SAGE ESTUAIRE DE LA LOIRE

Nos réf. : 0058/CF/2014

Vos réf. : Dossier n°44-2012-00219

Vous m'avez adressé, pour un second avis, le dossier présenté par la SELA relatif au parc d'activités de Bel Air situé sur la commune de Bouvron.

Annexe 1: occupation du sol du bassin versant du Calan

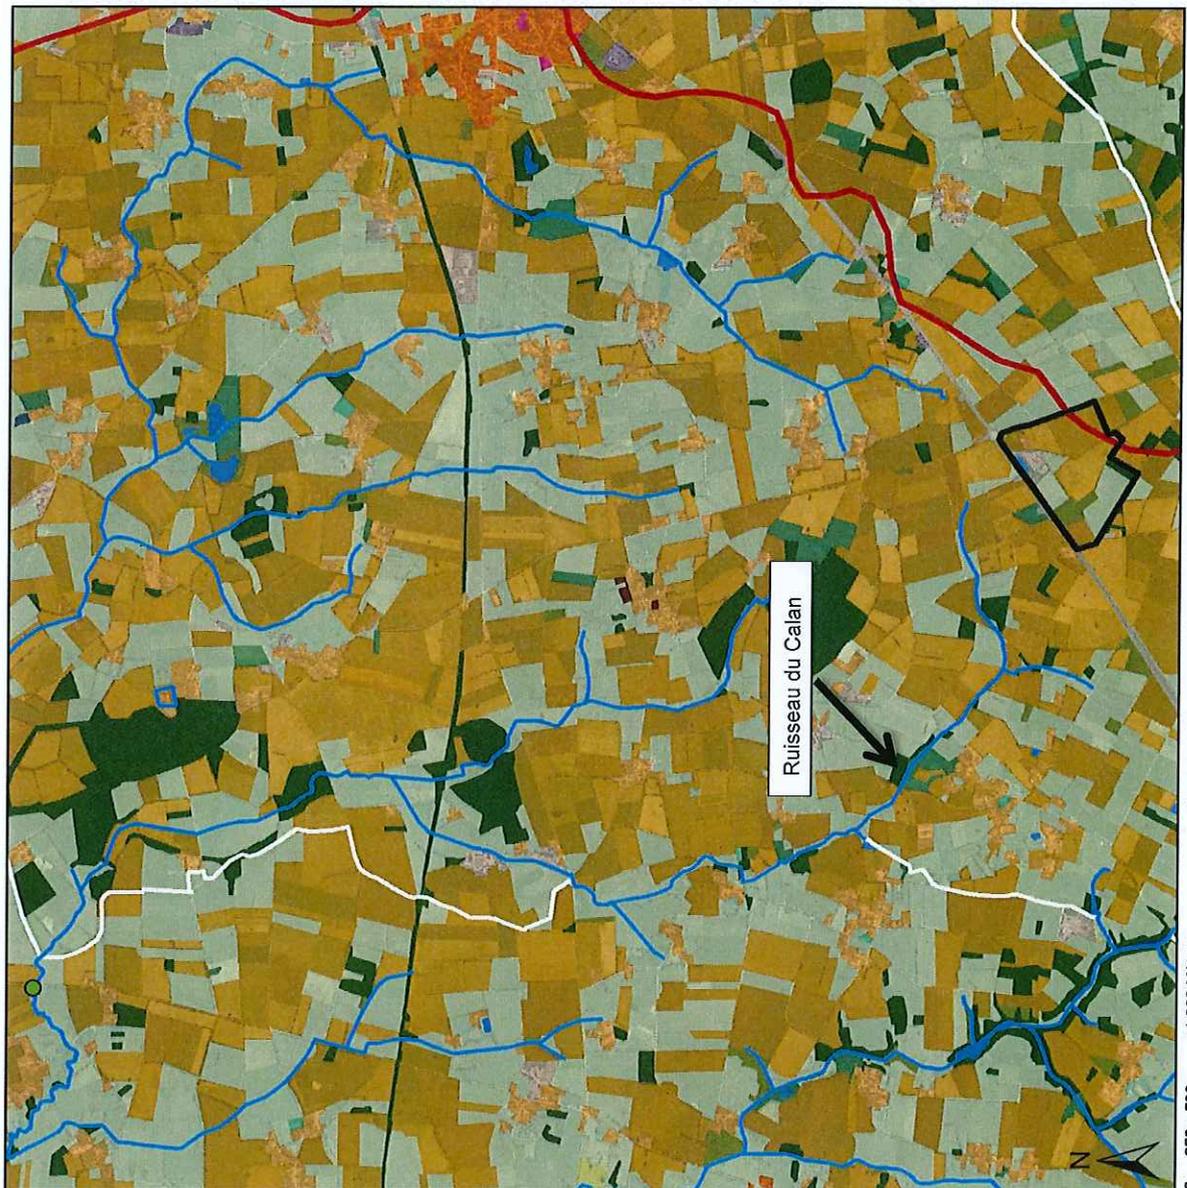
2. La concentration en phosphore dans le ruisseau du Calan (cours d'eau de tête de bassin versant avec un débit de 1,9 l/s) au droit du rejet **serait de 0,55 mg/l** avec l'augmentation du système en apatite **au lieu de 1,43 mg/l dans le précédent dossier.** Ainsi, **la concentration en phosphore ne serait plus que de 0,21 mg/l** à la confluence du premier affluent localisé à 1,5 km **contre 0,5 mg/l dans le précédent dossier.** Comme mentionné dans le précédent avis et lors de la réunion de concertation, ces données semblaient sur-estimées la capacité auto-épuration du cours d'eau au vu de son débit et de l'occupation des sols (activités culturales assez importantes – annexe 1).

En tout état de cause, il conviendrait que, au regard des caractéristiques de ce cours d'eau (tête de bassin versant, faible débit, pente faible), des données récentes de l'état des lieux des masses d'eau et de l'occupation des sols, la qualité réelle de ce cours d'eau soit évaluée afin de garantir la qualité de la nappe de Campbon.
